Änderung der Kennzeichnung – Ethernet PCB Terminal (LSF-SMT)

1. Allgemeiner Überblick

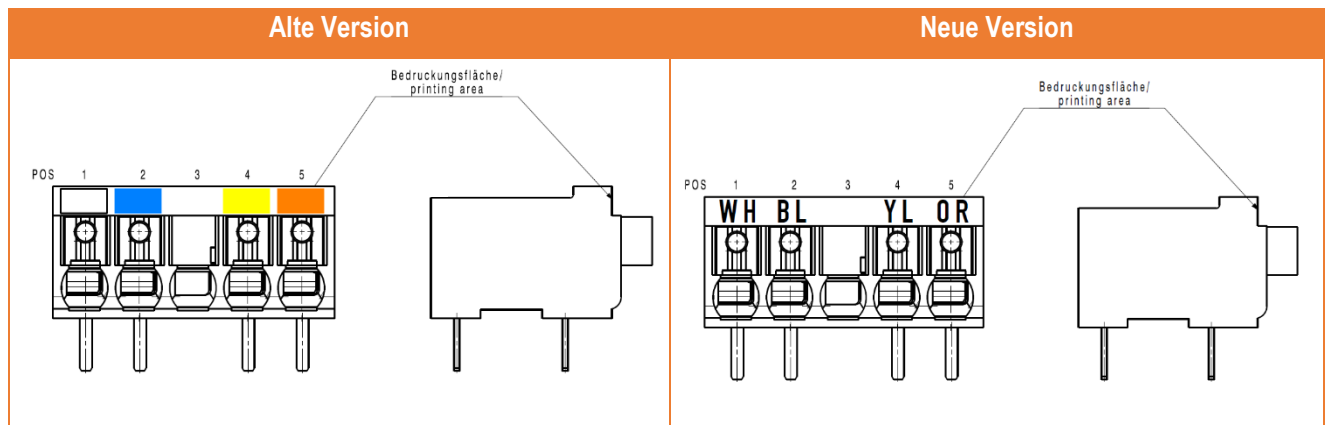
Die Kennzeichnung der Ethernet-Anschlussklemmen (LSF-SMT) werden von mehrfarbig auf weiß umgestellt. Diese Anpassung ermöglicht einen stabileren und wirtschaftlicheren Produktionsprozess, was zur langfristigen Sicherung gleichbleibender Produktqualität und Lieferfähigkeit beiträgt. Die technische Funktion sowie die Kennzeichnung bleiben dabei unverändert, sodass sich durch die Änderung keine Auswirkungen auf die Anwendung ergeben.
